## **LPN-02-OBRAS-UNA-PINPROS-2016**

### **RESPUESTAS A CONSULTAS SOBRE EL PROCESO DE LICITACION**

#### **RESPUESTAS Y ACLARACIONES #1**

# HOJA	23C
	# TOTAL
DIBUJO:	VICTOR ALVARENGA
	ESCALA:
DISEÑO:	SANAA
	CALCULO:
CONTENIDO:	CONSTRUCCION DE 1ERA ETAPA DE LA PLANTA DE TRATAMIENTO DE AGUAS RESIDUALES DE LA UNAG
	UBICACION:
PROYECTO:	CATACAMAS DEPARTAMENTO
	DE OLANCHO
FECHA:	NOVIEMBRE DE 2016
	REVISO:
# TOTAL	26
	ING. KELLYN JUAREZ

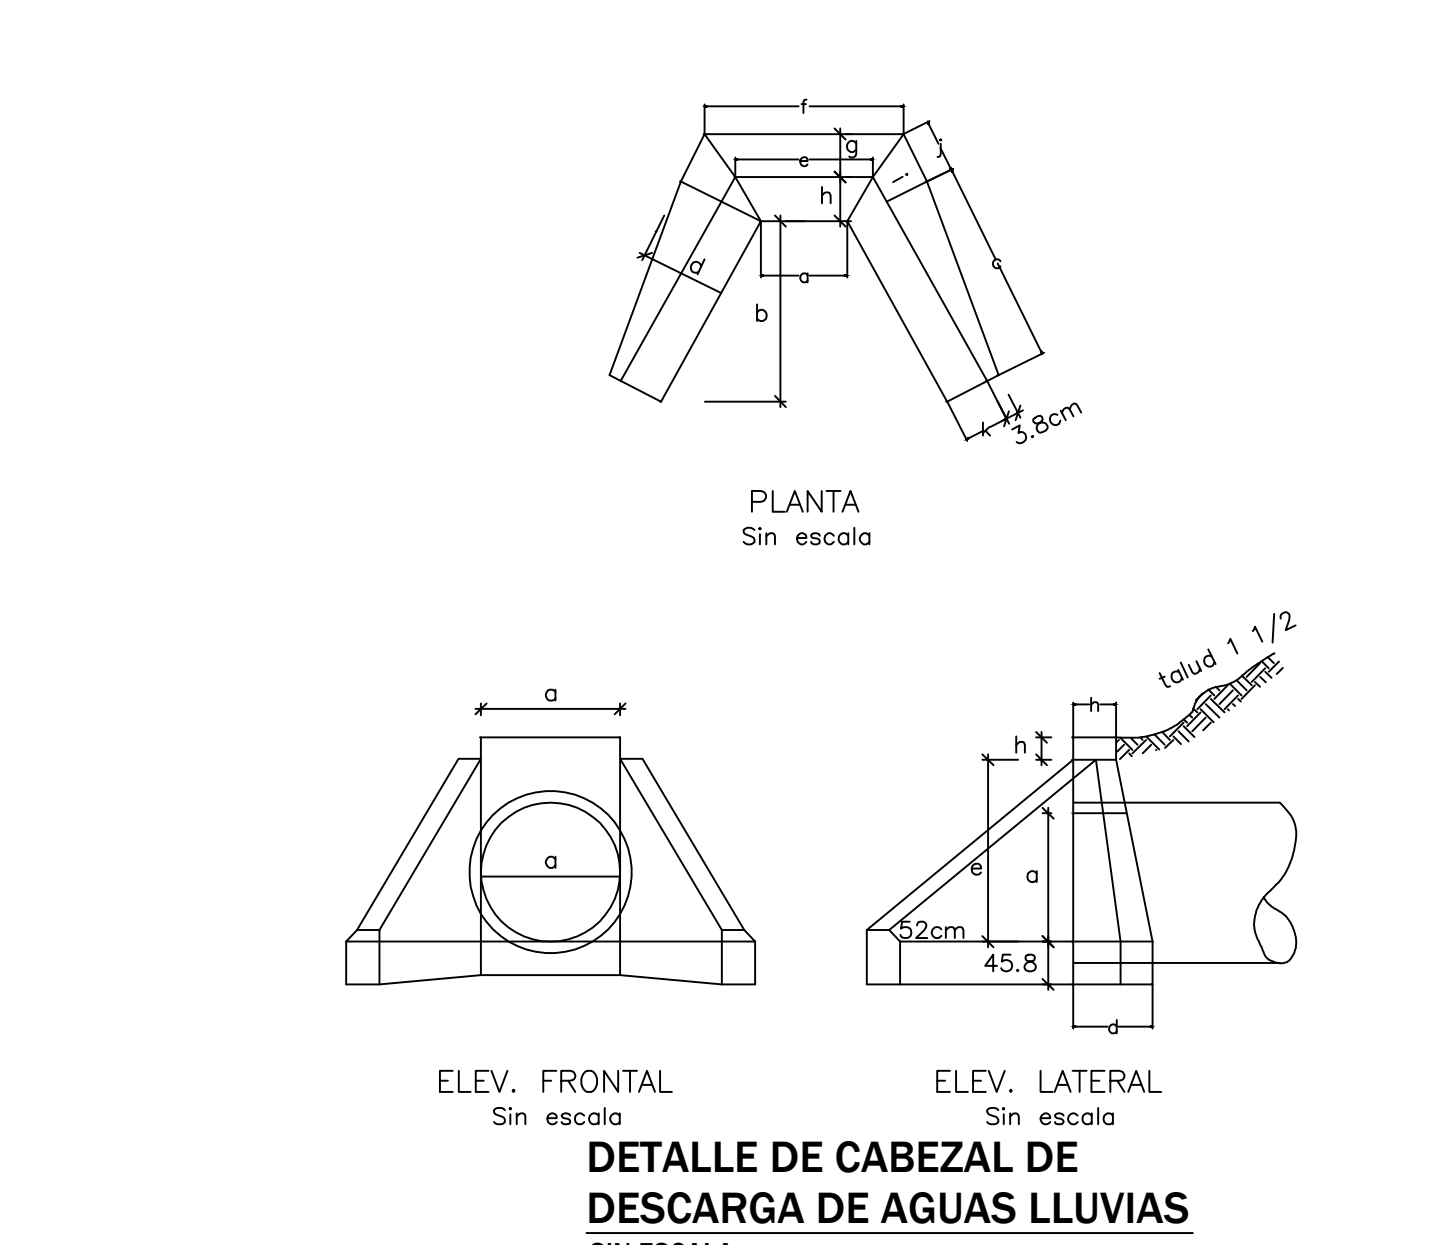
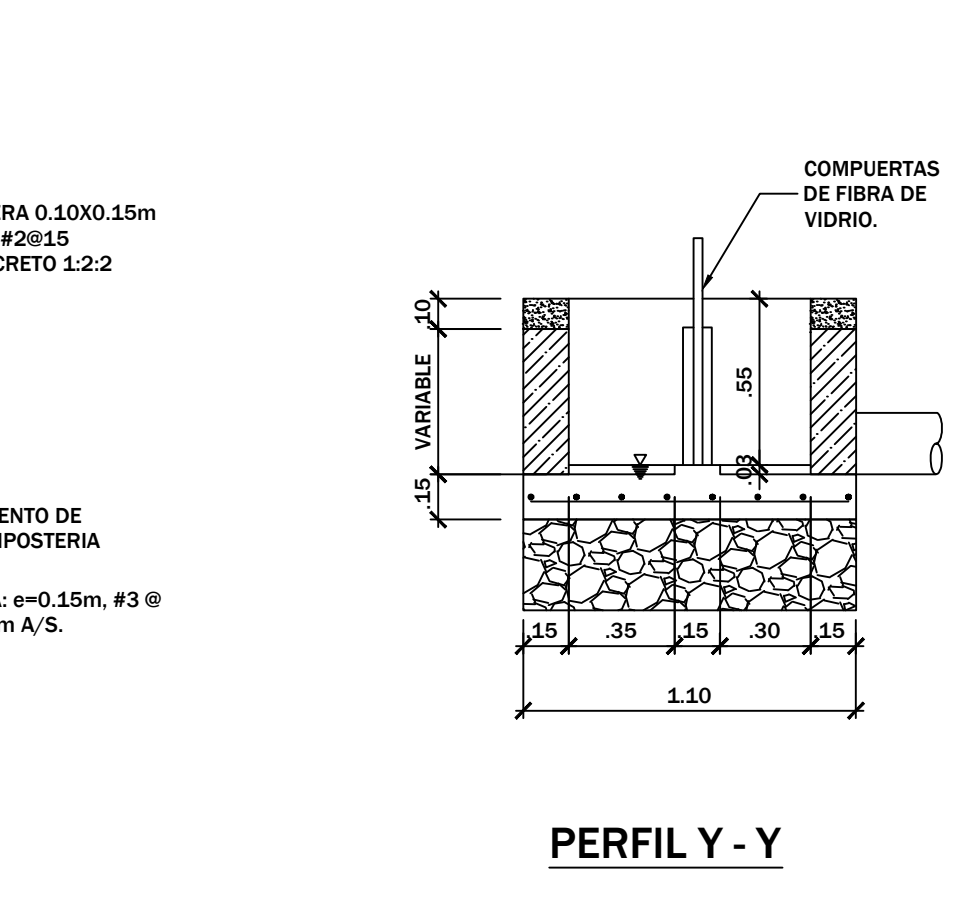
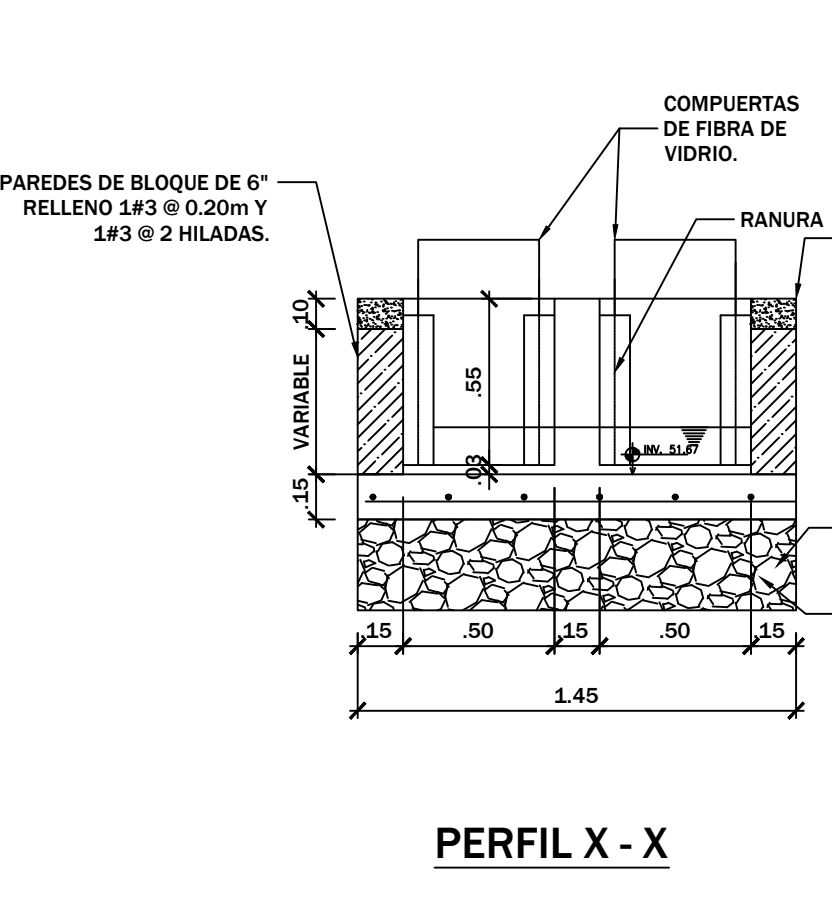
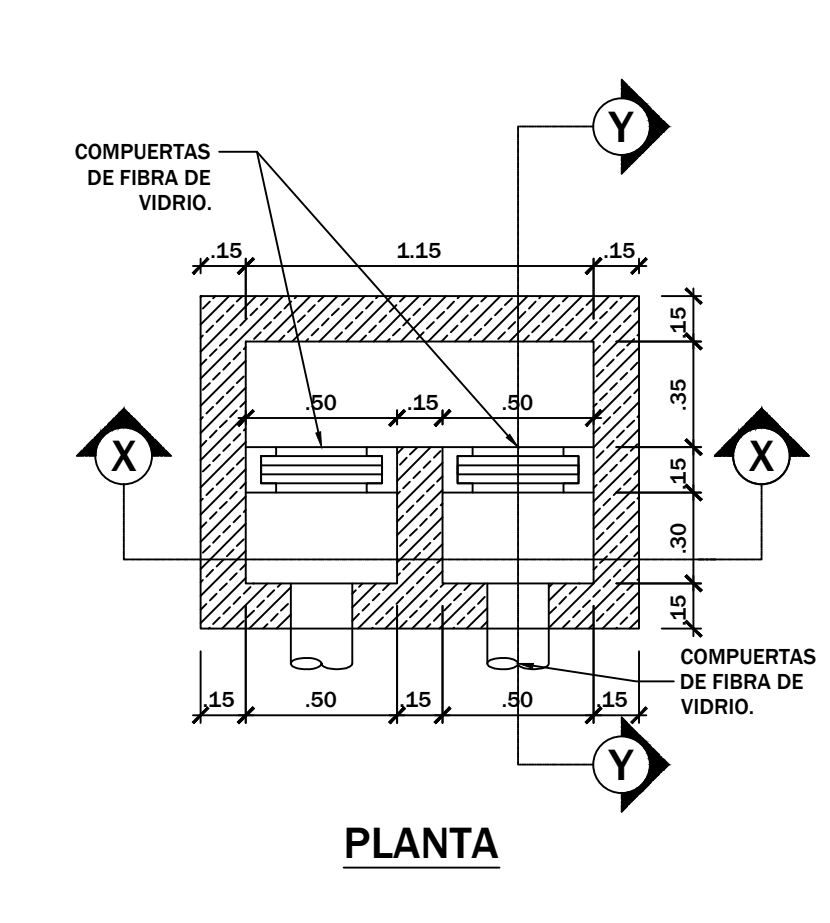
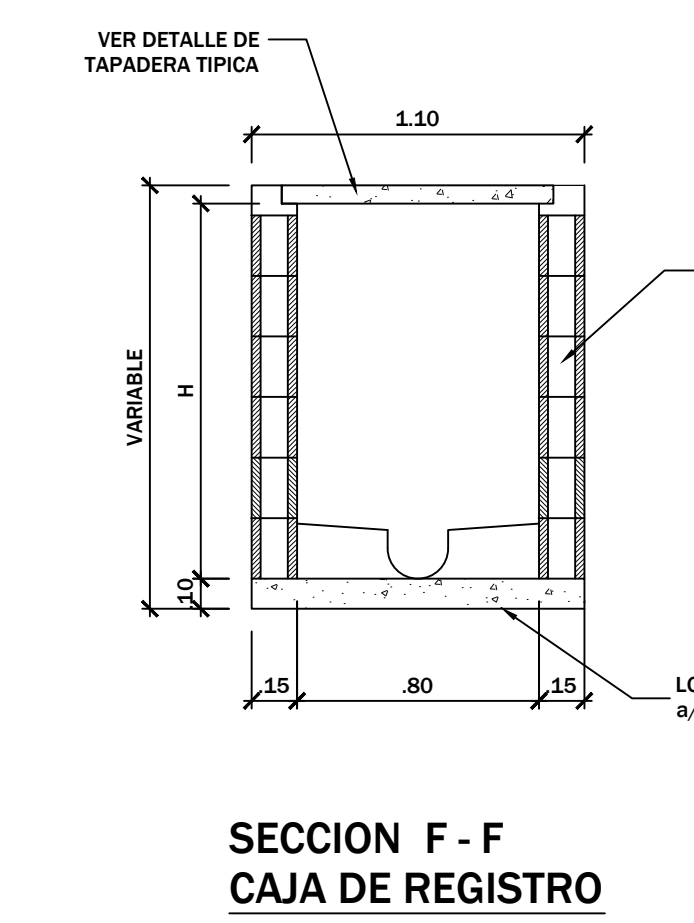
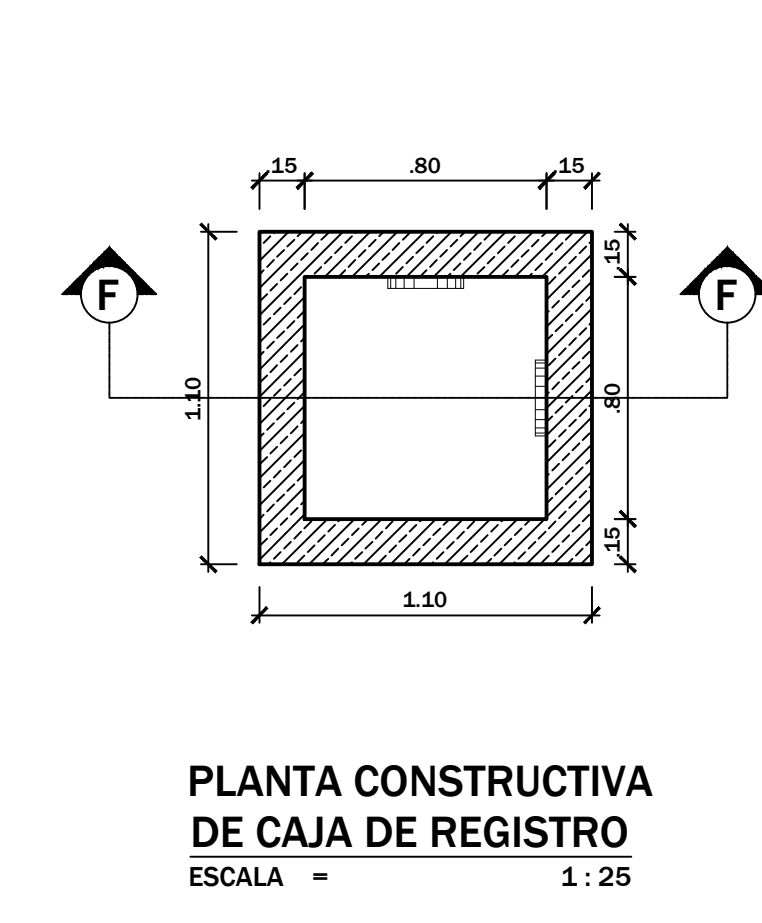
**8. Ampliar especificación de Columnas y losetas prefabricadas.**

R// Se brindan más detalles:

Las columnas o postes prefabricados:

- sección cuadrada de 15 cm por lado
- fabricadas con concreto de 210 kg/cm<sup>2</sup>, con armadura de acero grado 70.
- con ranuras en dos lados opuestos (Tipo H), que permitan el fácil ensamblaje de placas o losetas.
- la longitud de las columnas puede variar de acuerdo al fabricante, en caso de no encontrar se permitirá usar la columna prefabricada de altura más cercana a la indicada, la cual deberá enterrarse hasta obtener la altura libre de 1.80 mts. en este caso deberá incluir en el costo unitario del ítem 4.9 los costos totales incluyendo excavaciones, etc. Si no se encuentra un proveedor el contratista deberá fabricar las mismas.

Las losetas o placas prefabricadas:

- fabricadas con concreto de 210 kg/cm<sup>2</sup> (3,000lb/plg<sup>2</sup>)
- reforzadas con electromalla
- Dimensiones: espesor de al menos 5 cm de espesor, altura de 50 cm y con longitud promedio de 1.90 a 2 mts, la longitud depende del fabricante y se permitirá oscilar entre estos valores.

Se corrigen estos elementos en el Plano 23C, el cual sustituirá al Plano 23 original.
